柏崎刈羽6, 7号炉 (2022. 8. 23 提出)	女川2号炉 適合性審査許可後完本	女川2号炉 設置変更許可申請書 ※変更箇所のみ記載	差異理由
	<p>(3) 核燃料物質貯蔵用冷却設備の構造及び冷却能力</p> <p>(ii) 使用済燃料プールの冷却等のための設備</p> <p>使用済燃料プールの冷却機能又は注水機能が喪失し、又は使用済燃料プールからの水の漏えいその他の要因により当該使用済燃料プールの水位が低下した場合において使用済燃料プール内燃料体等を冷却し、放射線を遮蔽し、及び臨界を防止するために必要な重大事故等対処設備を設置及び保管する。</p> <p>使用済燃料プールからの大量の水の漏えいその他の要因により使用済燃料プールの水位が異常に低下した場合において、使用済燃料プール内燃料体等の著しい損傷の進行を緩和し、及び臨界を防止するために必要な重大事故等対処設備を設置及び保管する。</p> <p>使用済燃料プールの冷却等のための設備のうち、使用済燃料プールの冷却機能又は注水機能が喪失し、又は使用済燃料プールからの小規模な水の漏えいその他の要因により使用済燃料プールの水位が低下した場合においても使用済燃料プール内燃料体等を冷却し、放射線を遮蔽し、及び臨界を防止できるように使用済燃料プールの水位を維持するための設備とし</p>	<p>五 発電用原子炉及びその附属施設の位置、構造及び設備</p> <p>2号炉に関して記述を以下のとおり変更する。</p> <p>「ニ 核燃料物質の取扱施設及び貯蔵施設の構造及び設備」の記述を以下のとおり変更する。</p> <p>ニ 核燃料物質の取扱施設及び貯蔵施設の構造及び設備</p> <p>「(3) 核燃料物質貯蔵用冷却設備の構造及び冷却能力」について、「(ii) 使用済燃料プールの冷却等のための設備」の記述を以下のとおり変更する。</p> <p>(3) 核燃料物質貯蔵用冷却設備の構造及び冷却能力</p> <p>(ii) 使用済燃料プールの冷却等のための設備</p> <p>使用済燃料プールの冷却機能又は注水機能が喪失し、又は使用済燃料プールからの水の漏えいその他の要因により当該使用済燃料プールの水位が低下した場合において使用済燃料プール内燃料体等を冷却し、放射線を遮蔽し、及び臨界を防止するために必要な重大事故等対処設備を設置及び保管する。</p> <p>使用済燃料プールからの大量の水の漏えいその他の要因により使用済燃料プールの水位が異常に低下した場合において、使用済燃料プール内燃料体等の著しい損傷の進行を緩和し、及び臨界を防止するために必要な重大事故等対処設備を設置及び保管する。</p> <p>使用済燃料プールの冷却等のための設備のうち、使用済燃料プールの冷却機能又は注水機能が喪失し、又は使用済燃料プールからの小規模な水

柏崎刈羽6, 7号炉（2022.8.23提出）	女川2号炉 適合性審査許可後完本	女川2号炉 設置変更許可申請書 ※変更箇所のみ記載	差異理由
	 <p>第5.5-1図 原子炉冷却材圧力パウンダリを減圧するための設備系統概要図（原子炉減圧の自動化、手動による原子炉減圧、代替直流電源設備による復旧、代替交流電源設備による復旧）</p>	 <p>第5.5-1図 原子炉冷却材圧力パウンダリを減圧するための設備系統概要図（原子炉減圧の自動化、手動による原子炉減圧、代替直流電源設備による復旧、代替交流電源設備による復旧）</p>

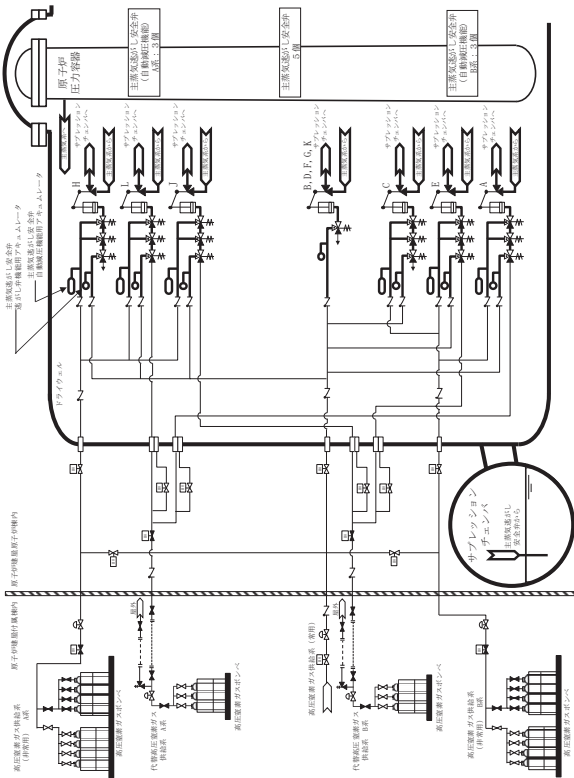
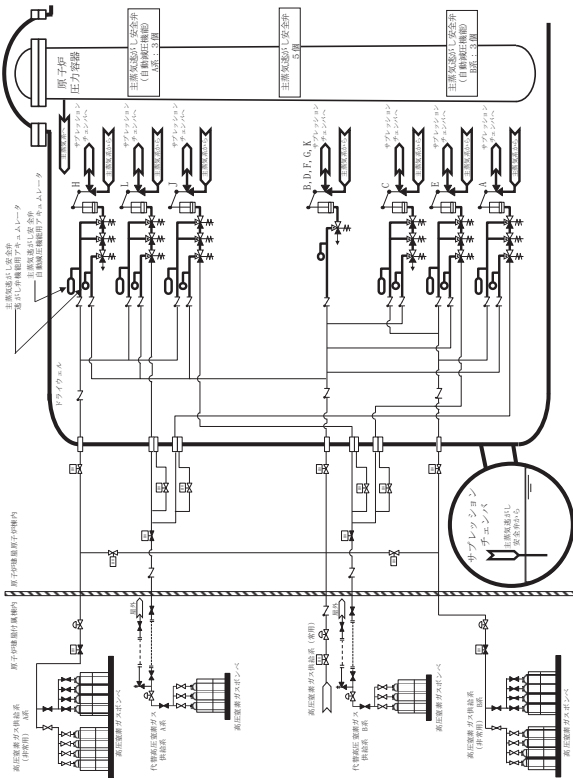
柏崎刈羽6, 7号炉（2022.8.23提出）	女川2号炉 適合性審査許可後完本	女川2号炉 設置変更許可申請書 ※変更箇所のみ記載	差異理由
		<p>「第5.5-1図 原子炉冷却材圧力バウンダリを減圧するための設備系統概要図（原子炉減圧の自動化、手動による原子炉減圧、代替直流電源設備による復旧、代替交流電源設備による復旧）」、「第5.5-2図 原子炉冷却材圧力バウンダリを減圧するための設備系統概要図（可搬型代替直流電源設備による主蒸気逃がし安全弁機能回復）」、「第5.5-3図 原子炉冷却材圧力バウンダリを減圧するための設備系統概要図（主蒸気逃がし安全弁用可搬型蓄電池による主蒸気逃がし安全弁機能回復）」を以下のとおり変更する。</p>

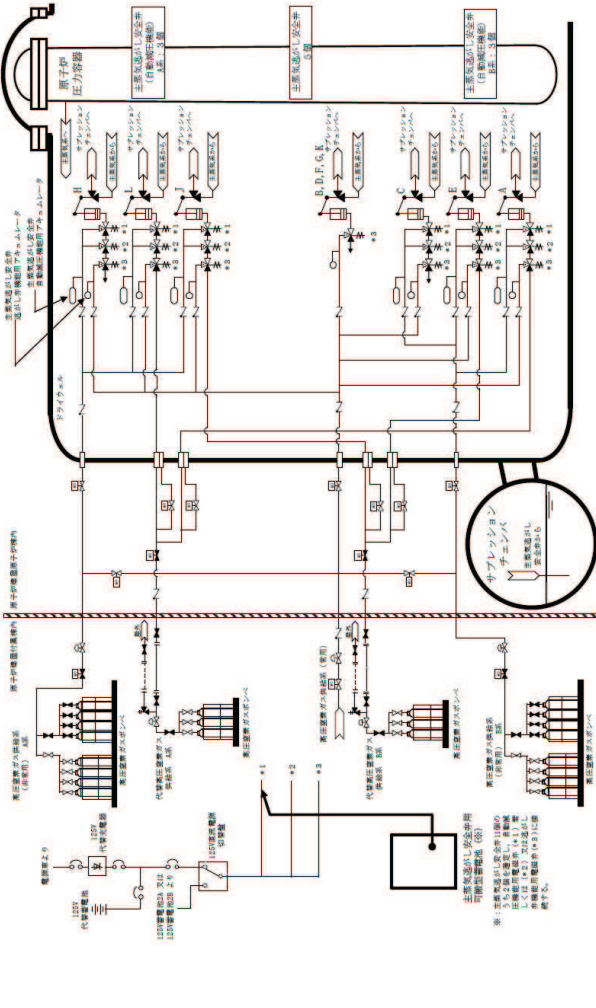
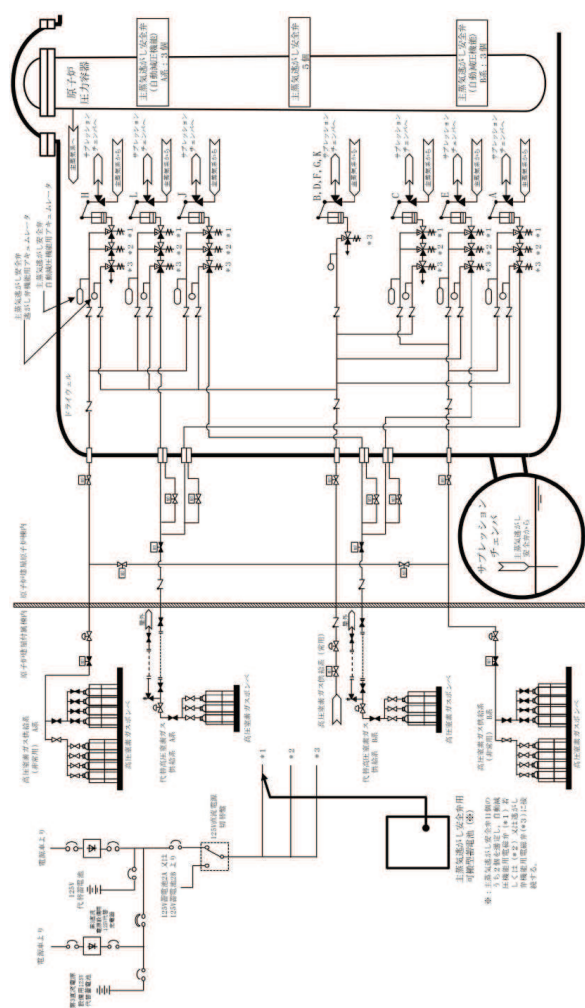
柏崎刈羽 6, 7号炉（2022.8.23 提出）	女川2号炉 適合性審査許可後完本	女川2号炉 設置変更許可申請書 ※変更箇所のみ記載	差異理由
	<p>第5.5-2図 原子炉冷却材圧力バウンダリを減圧するための設備系統概要図（可搬型代替直流電源設備による主蒸気逃がし安全弁機能回復）</p>	<p>第5.5-2図 原子炉冷却材圧力バウンダリを減圧するための設備系統概要図（可搬型代替直流電源設備による主蒸気逃がし安全弁機能回復）</p>	<p>設計の差異</p> <ul style="list-style-type: none"> 既許可において常設代替直流電源設備（125V 代替蓄電池）から給電している旨明記している負荷は所内常設直流電源設備（3系統目）から給電可能な設計となる。

第 10.2-5 図 代替電源設備系統概要図（可搬型代替交流電源設備による給電）（電源車から代替所内電気設備を經由して給電）

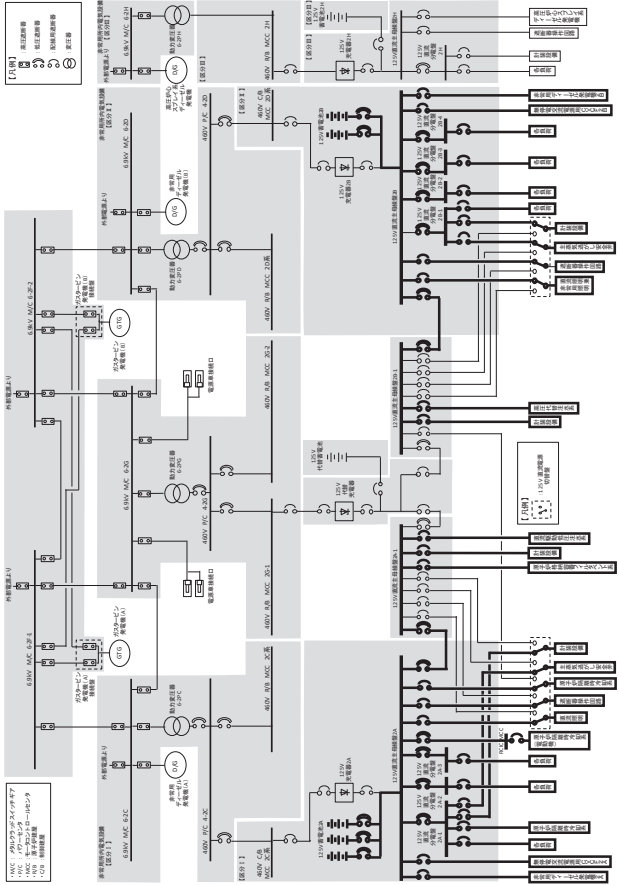
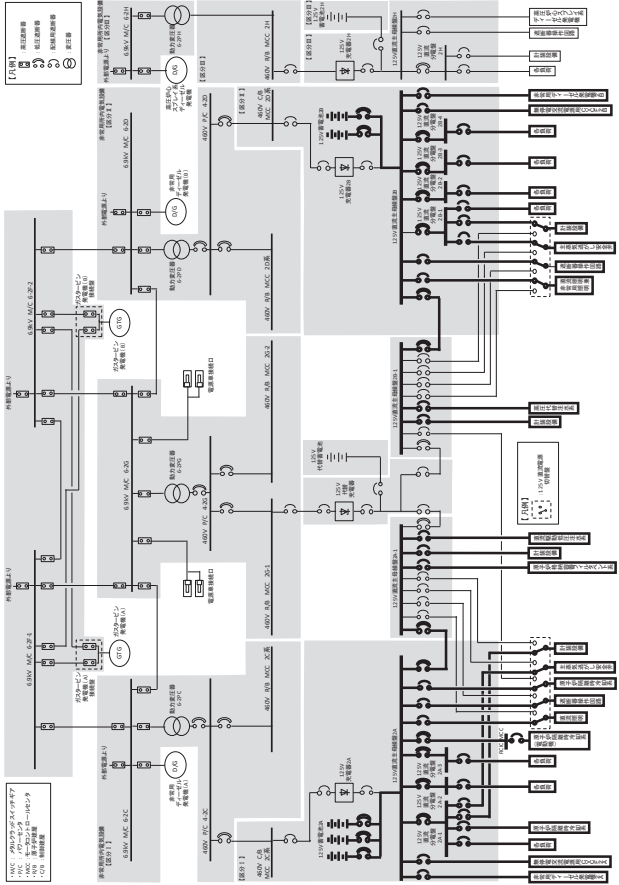
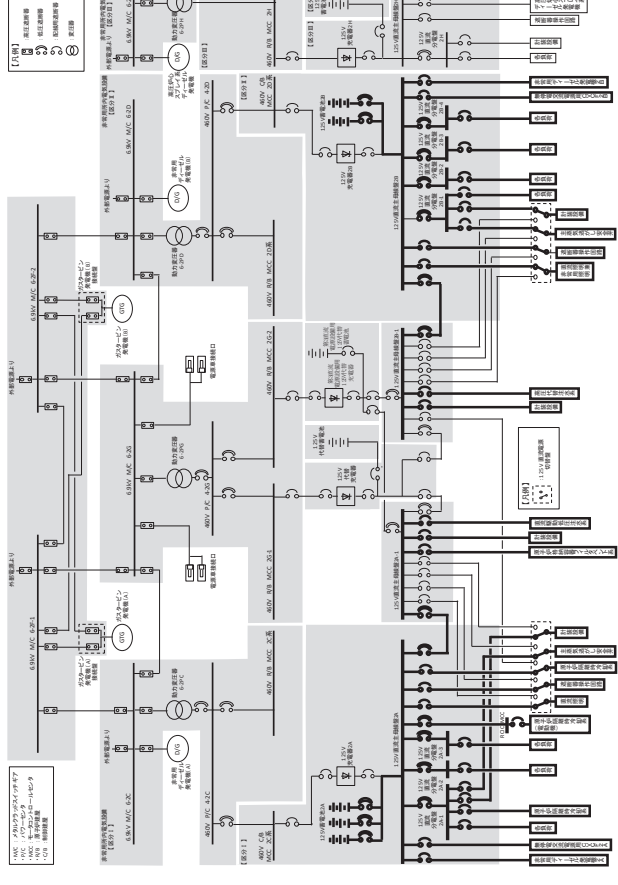
設計の差異
・電源構成の差異

第 10.2-9 図 代替電源設備系統概要図（可搬型代替直流電源設備による給電）（125V 代替蓄電池による給電）

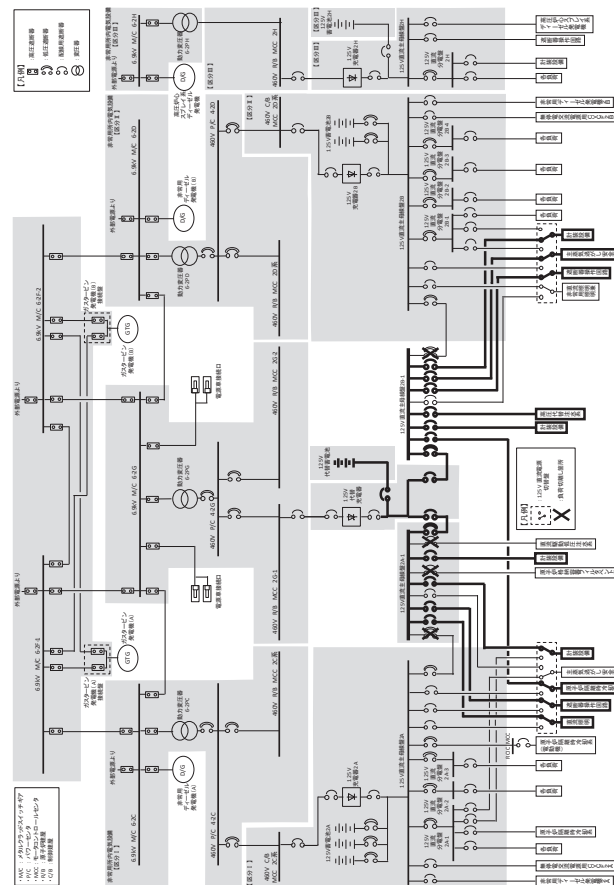
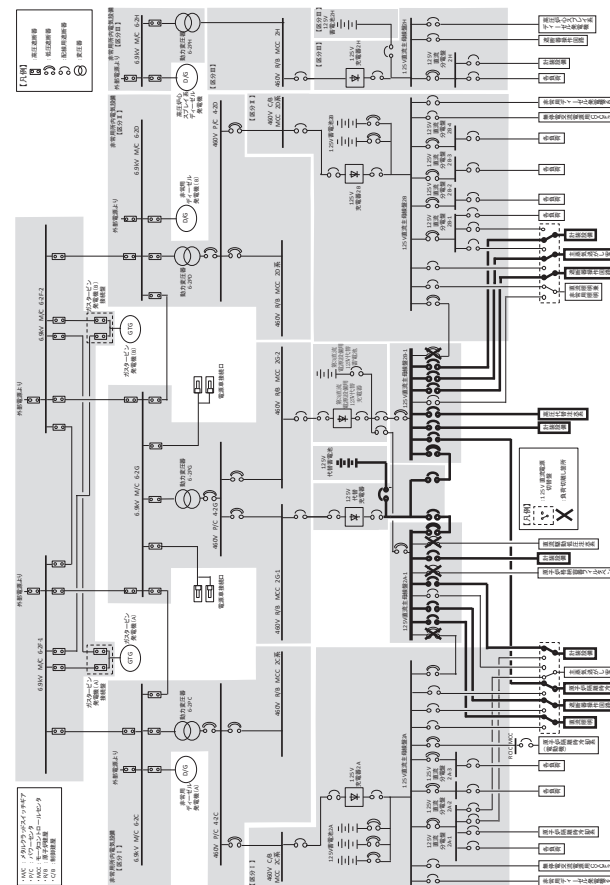
設計の差異
・電源構成の差異

第10.2-10図 代替電源設備系統概要図（可搬型代替直流電源設備による給電）（250V蓄電池による給電）

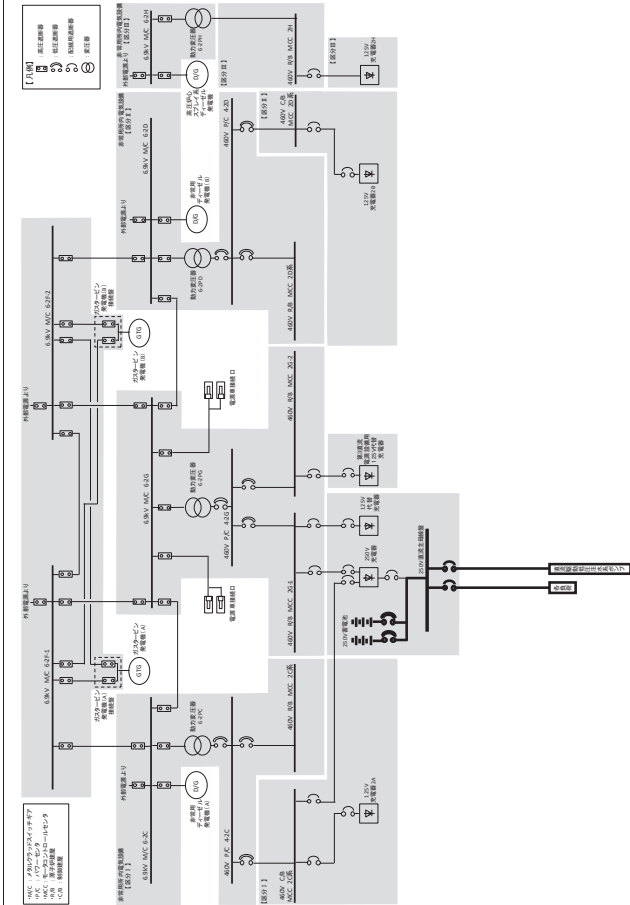
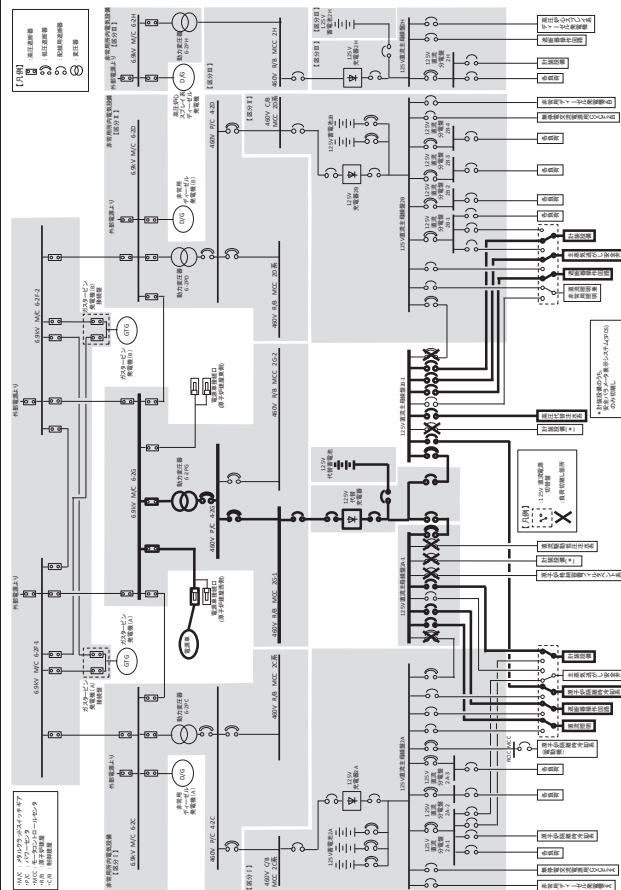
設計の差異
・電源構成の差異

第10.2-11図 代替電源設備系統概要図（可搬型代替直流電源設備による給電）（電源車から代替所内電気設備を経由して給電（125V系統））

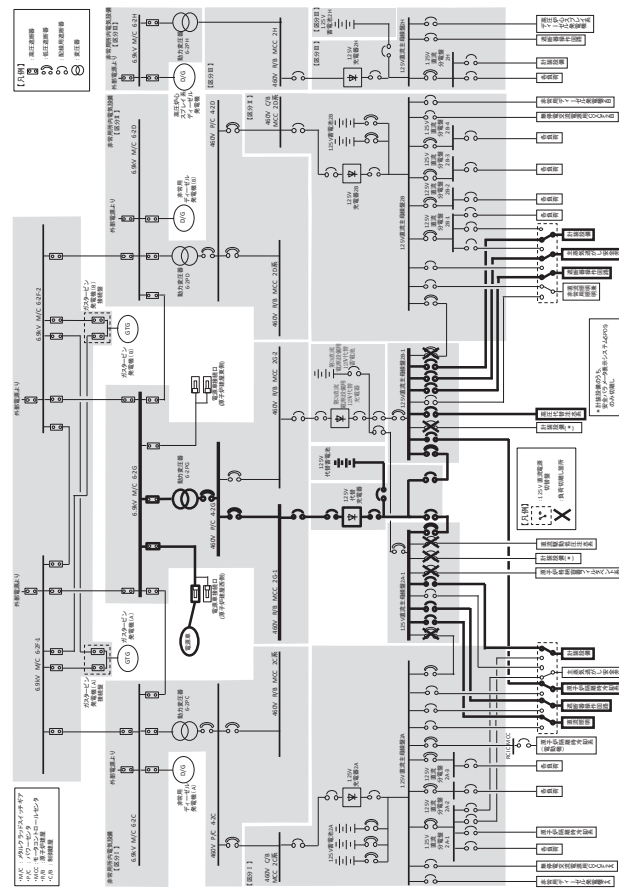
<p>柏崎刈羽6, 7号炉（2022.8.23提出）</p>	<p>女川2号炉 適合性審査許可後完全</p>	<p>女川2号炉 設置変更許可申請書 ※変更箇所のみ記載</p>	<p>差異理由</p>
<p>第10.2-12図 代替電源設備系統概要図（可搬型代替直流電源設備による給電）（電源車から代替所内電気設備を經由して給電（250V系統））</p>	<p>第10.2-13図 代替電源設備系統概要図（可搬型代替直流電源設備による給電）（電源車から代替所内電気設備を經由して給電（250V系統））</p>	<p>設計の差異 ・電源構成の差異</p>
